Site Patrimonial Remarquable de Pau

Projet de Plan de Sauvegarde et de Mise en valeur
de la
Ville de Pau

Rapport du Commissaire enquêteur

Figure 1 : A gauche l'aménagement proposée par l'agglomération. A droite, les modifications proposées par l'association. La zone 1, en bleu clair, est intégralement piétonne.

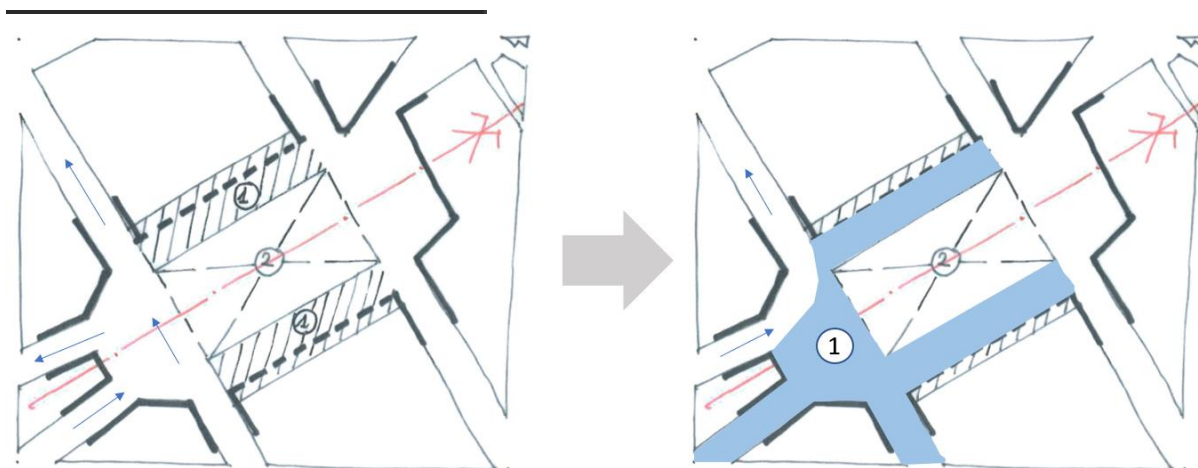
Néanmoins nous souhaitons porter à votre connaissance quelques remarques sur les aménagements que le plan propose pour les places Gramont et de la Résistance, afin d'accroître l'attractivité de ces places et de participer à augmenter la continuité des aménagements cyclables.

Maintenir ce plan de circulation nous semble peu pertinent, c'est pourquoi l'association propose la modification suivante:

Permettre de créer une continuité pour la circulation à vélo entre les futures pistes cyclables de la rue Marca (Projet de la place de la Monnaie), la place Gramont pacifiée (telle que prévue dans le projet de plan de sauvegarde) et la zone 30 du centre-ville. L'accès à vélo depuis le bas de la ville pourrait ainsi se faire sur des infrastructures permettant aux cyclistes de se déplacer en sécurité.

Sécuriser les abords de l'école Marca en offrant aux enfants et aux parents un espace plus important, libéré de la présence des voitures. Cette démarche permet en outre de favoriser les mobilités actives dès le plus jeune âge et de lutter contre la sédentarité grandissante des enfants.

Figure 2 : A gauche l'aménagement proposée par l'agglomération. A droite, les modifications proposées par l'association. La zone 4, en bleu clair est intégralement piétonne et non en zone partagée comme la zone 1

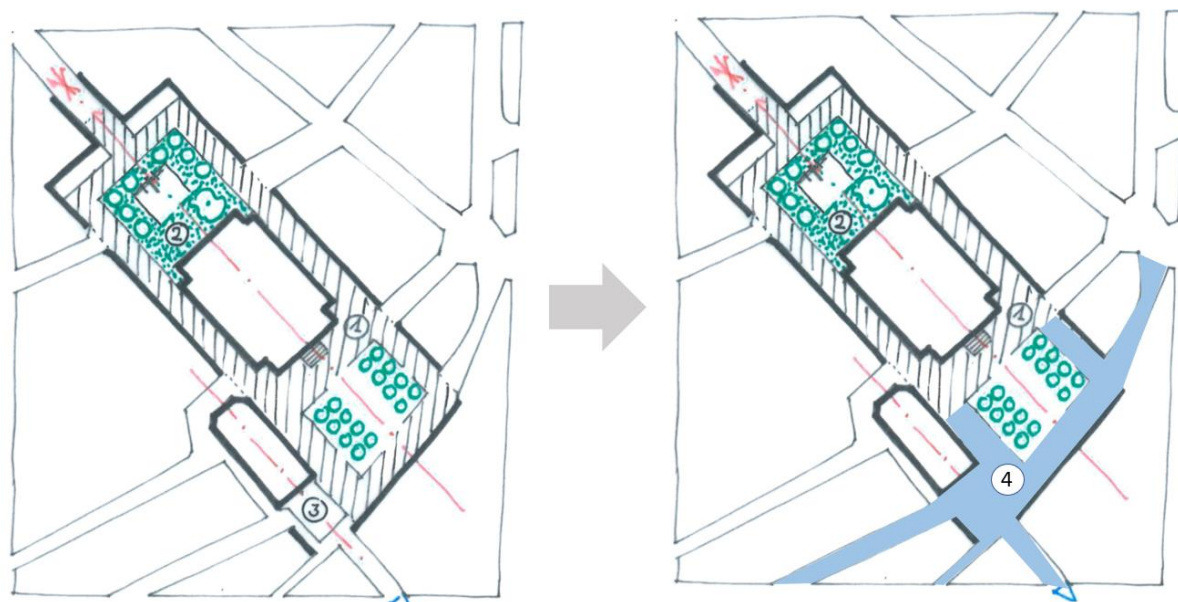
Sur la figure 2 ci-dessous, la zone 4 (en bleu clair) est ouverte à la circulation alors que celle-ci n'a aucune vocation à recevoir de la circulation automobile, exception faite des livreurs et des riverains. Cette circulation, lorsqu'elle a lieu, apporte uniquement des inconvénients de bruit, de pollution et de sécurité. Les commerçants eux même ne peuvent pas revendiquer l'accès aux places de stationnement pour leur clients, celles-ci étant en nombre extrêmement restreint sur la place (une dizaine) et inexistantes sur les rues Tran et Bernadotte (bien que les trottoirs de celle-ci soit régulièrement encombrée par la présence de voitures).

De faire disparaître les éléments de voirie disgracieux (trottoirs, potelets, ...)

D'accorder la priorité de circulation aux mobilités actives

CP 04 607 59

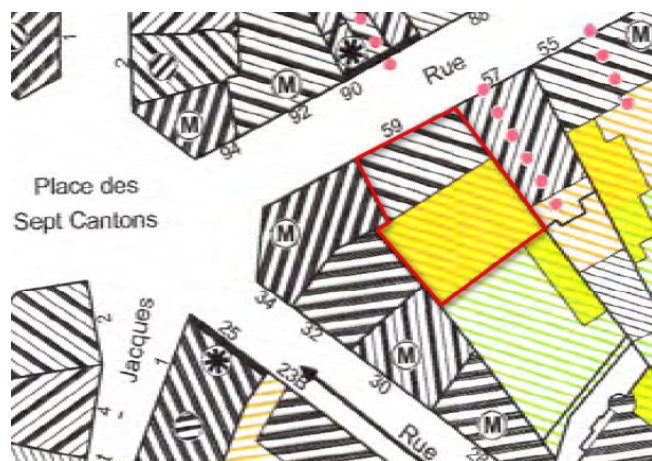
Mme Danielle Patie, 59 Rue Emile Guichenné, constate qu'il pourrait être question d'imposer la démolition de toute la partie arrière de son l'immeuble en copropriété dans lequel elle est gérante d'une SCI, propriétaire de deux locaux commerciaux en rez-de-chaussée, et d'un appartement .

Il me semble assez incroyable que les personnes en charge de l'élaboration de ce plan aient pu classer comme "à démolir" une grande partie d'un immeuble, sans prendre la peine de venir le visiter, et sans prendre en compte sa configuration!

En effet, vous pourrez constater, en prenant connaissance du plan des lots figurant en pièce jointe, que la ligne de démolition, apparaissant sur le document graphique, passe au milieu des locaux commerciaux, de la cage d'escalier et même de l'ascenseur de l'immeuble!!!

Comment, dans ce cas, nous, occupants de l'immeuble, pourrions-nous accéder à nos appartements ?

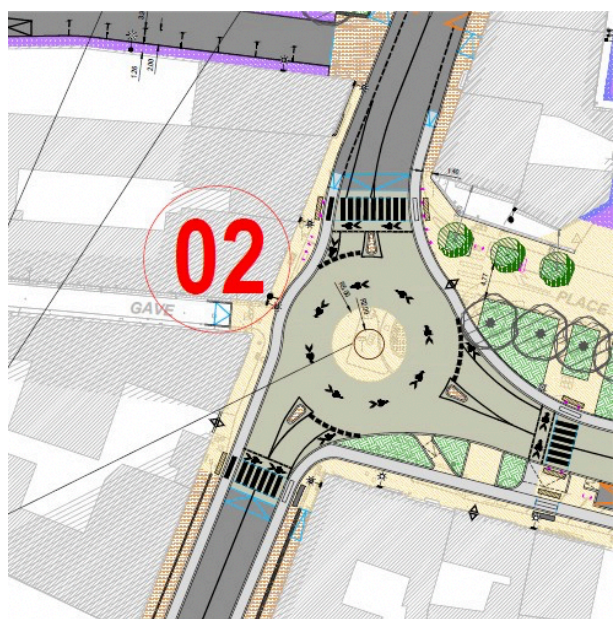
Quant aux 3 orientations, l'image ci-après en est parlante. L'« axe » tel qu'il est dessiné n'est pas juste, cette place possédait une troisième rangée d'arbres de même importance, dont l'abattage récent est omis, le « point de vue » principal n'est pas celui-là

mais bien celui en arrivant du pont... « mettre en cohérence » le parking est simplement le supprimer. Des traits que ne veulent rien dire.
